CONCEPTO TECNICO No. CT- 4135 de 2005

**Revisión de Estudio Particular de Respuesta Local
de Amplificación de Ondas Sísmicas
Artículo 7 - Decreto 074 de 2001**

ENTIDAD SOLICITANTE:	Dra. Gloria Ramirez C. Curador Urbano No. 4
LOCALIDAD:	Usaquén
BARRIO:	Pradera Norte
PROYECTO:	CENTRO DE ESPECIALISTAS Fundación Neumológica Colombiana Cardio Infantil
UPZ:	Toberín 12
EJECUTOR:	Espinosa & Restrepo Ingeniería de Suelos
TIPO DE RIESGO:	Sísmico
FECHA DE EMISION:	Abril 28 de 2005

Figura 1 Localización General del Proyecto Centro de Especialistas Fundación Neumológica Colombiana Cardio-Infantil

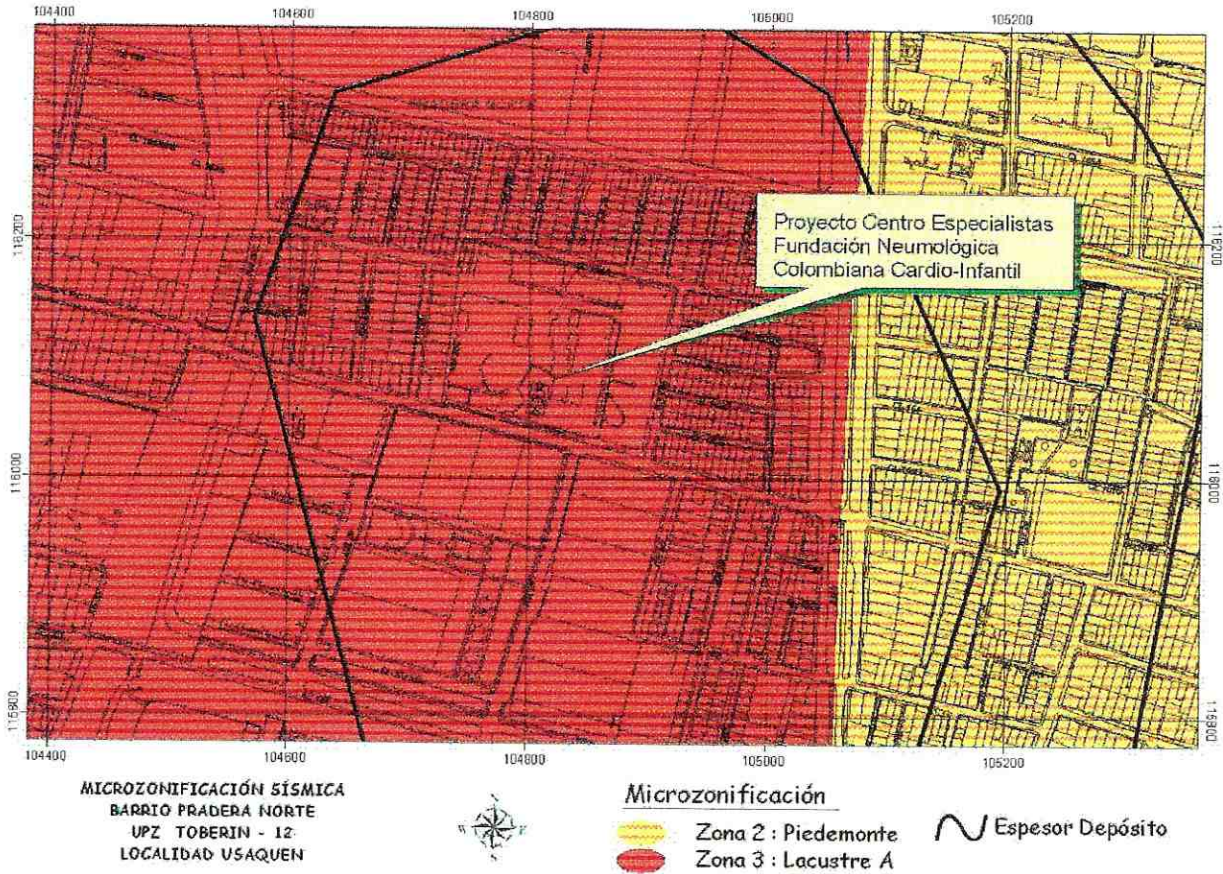
En el informe se incluye la localización del proyecto en el mapa de Microzonificación Sísmica de Bogotá, ubicándolo en la Zona 3, lo cual implica que subsuelo está conformado por depósitos arcillosos blandos, que en la zona de estudio alcanzan del orden de 250 m de espesor.

Esta ubicación está de acuerdo con el Decreto 074 de 2001 ver Figura 1 del presente concepto)

Figura 2 Variación de Vs con la Profundidad

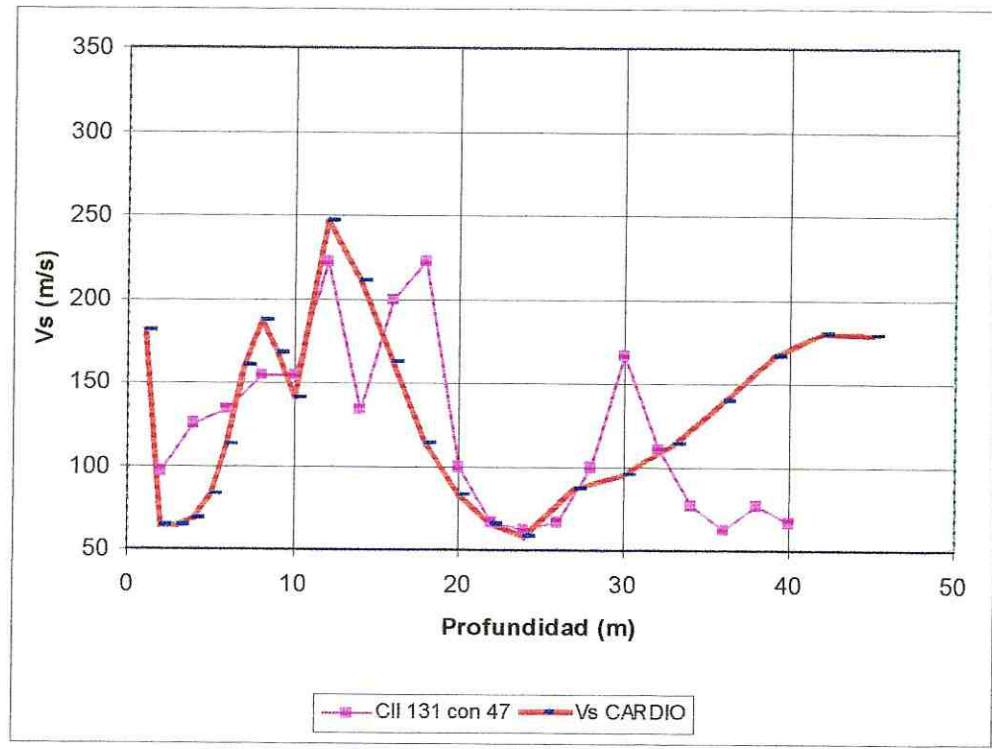
Se hizo un ensayo de Down Hole del que se define un perfil con dos estratos. Esa interpretación no es consistente con los datos del ensayo que se reproducen a continuación junto con los resultados de otro ensayo en un proyecto cercano donde se aprecia que el perfil es más complejo de lo que se está asumiendo en el estudio.

En la Figura 2 se aprecian bajas velocidades de Vs hacia 25 m de profundidad que coinciden con la presencia de turbas. Esto no se ha tenido en cuenta en el estudio.

Figura 3 Curvas de Módulo de Corte y Amortiguamiento versus Deformación Cortante

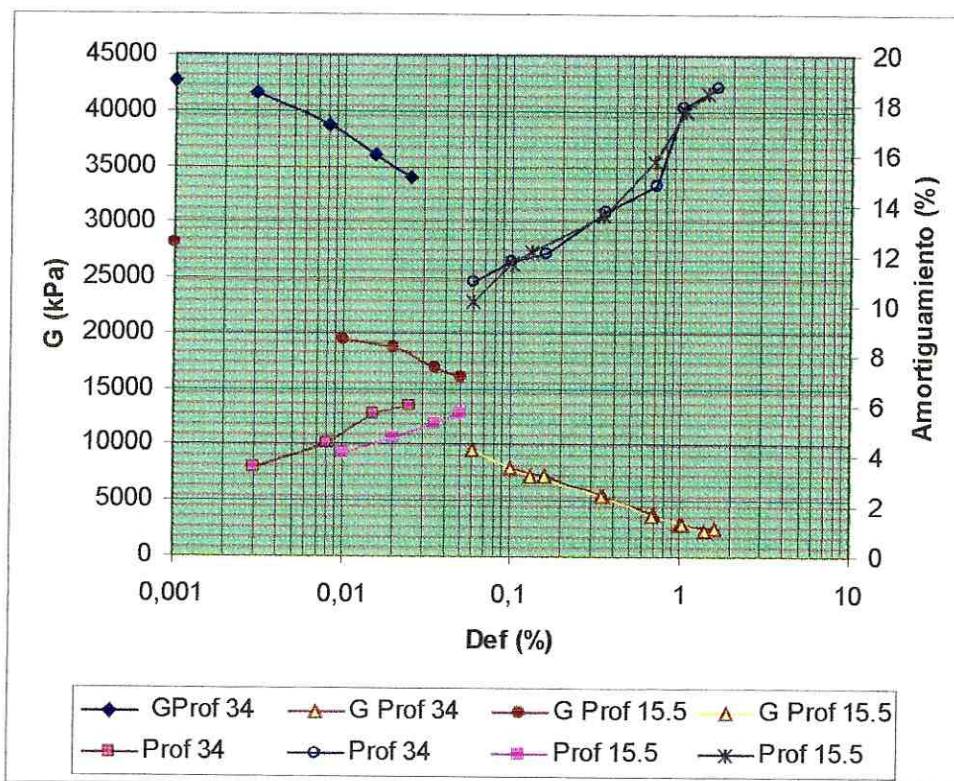
En la figura 3 se presentan los datos tomados de los ensayos dinámicos que se reportan en el informe. Como se puede apreciar los datos de los distintos ensayos corresponden a diferentes intervalos de deformación y en algunos casos no hay buena correspondencia de continuidad de las curvas dinámicas. Los dos ensayos triaxiales cíclicos son prácticamente idénticos. Por lo tanto se debe aclarar que curvas se utilizaron. Además se debe aclarar que relación hay entre las curvas de los ensayos y los datos del ensayo de down-hole.

Figura 4 Espectro de Diseño versus Espectros de la Microzonificación

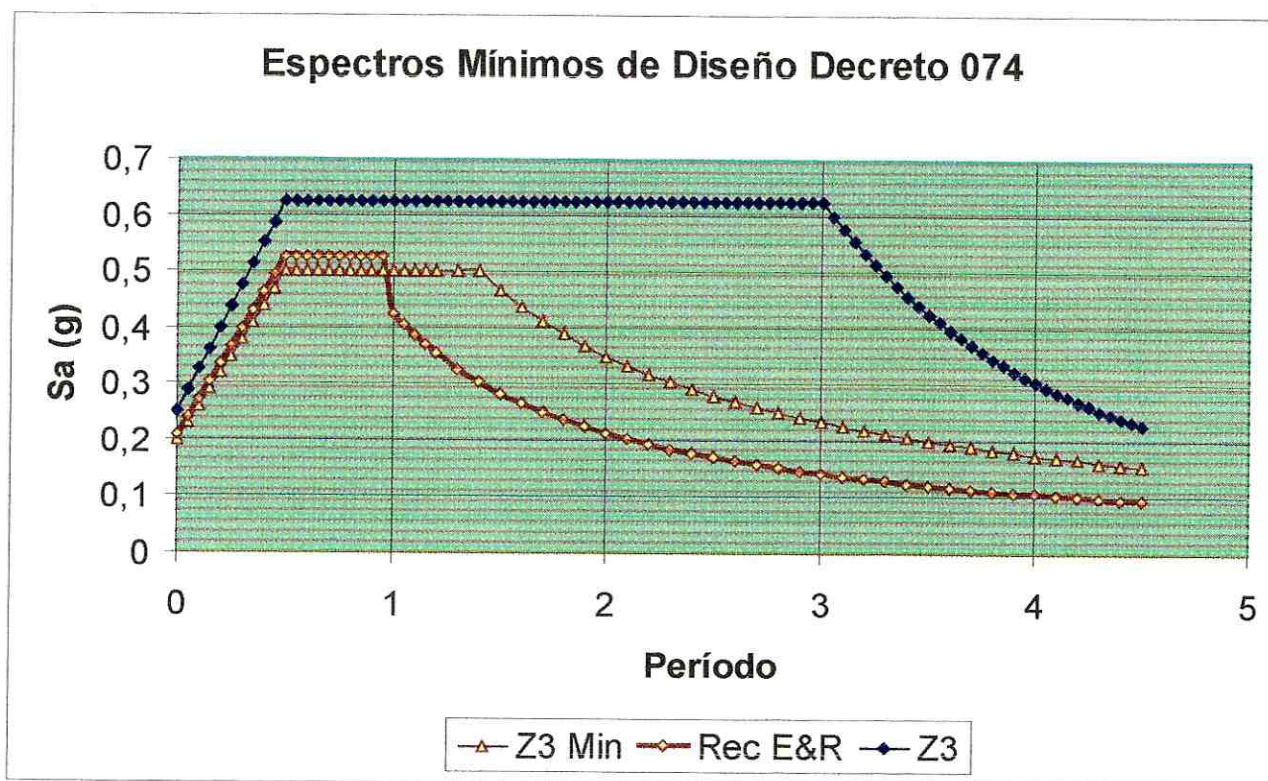
El espectro recomendado no se compara con los valores aceptados por el decreto 074. Con base en los datos de la tabla de la pag 21 se dibujó el espectro recomendado y se encuentra que esta por debajo del mínimo aceptado para la zona 3 a partir de 1.0 seg. Estos datos se presentan en la figura 3

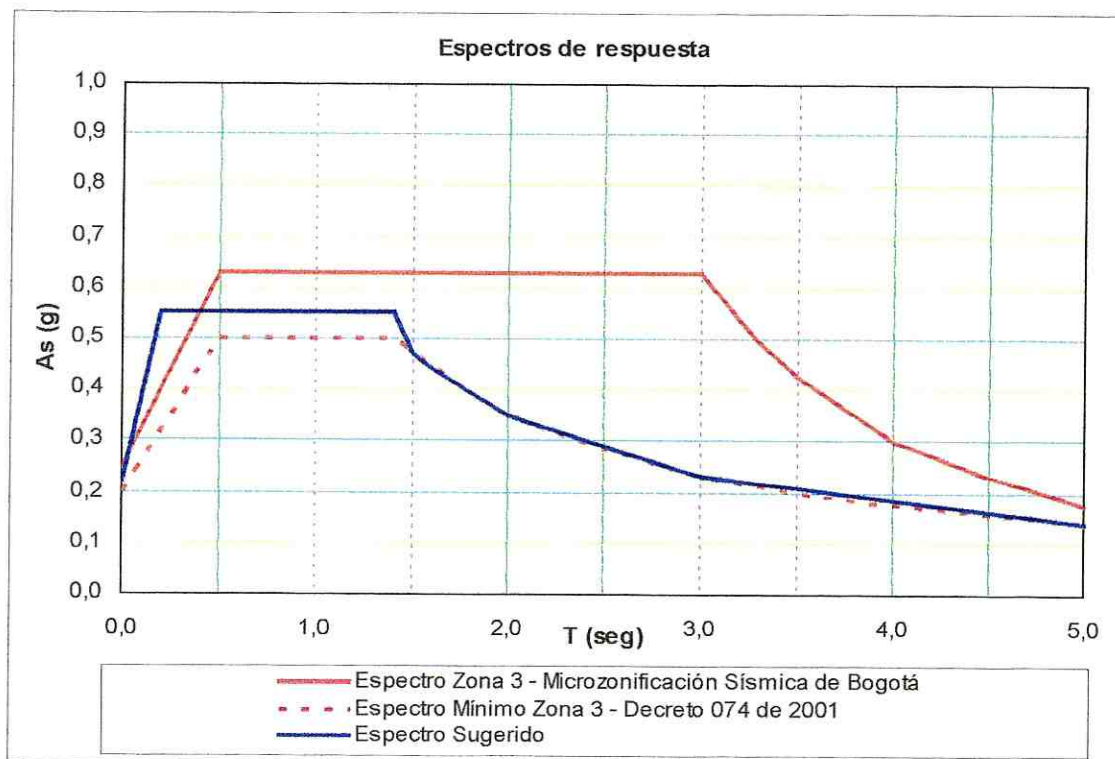
EL INFORME CUMPLE CON ESTE REQUERIMIENTO, COMO SE MUESTRA EN LA SIGUIENTE FIGURA.
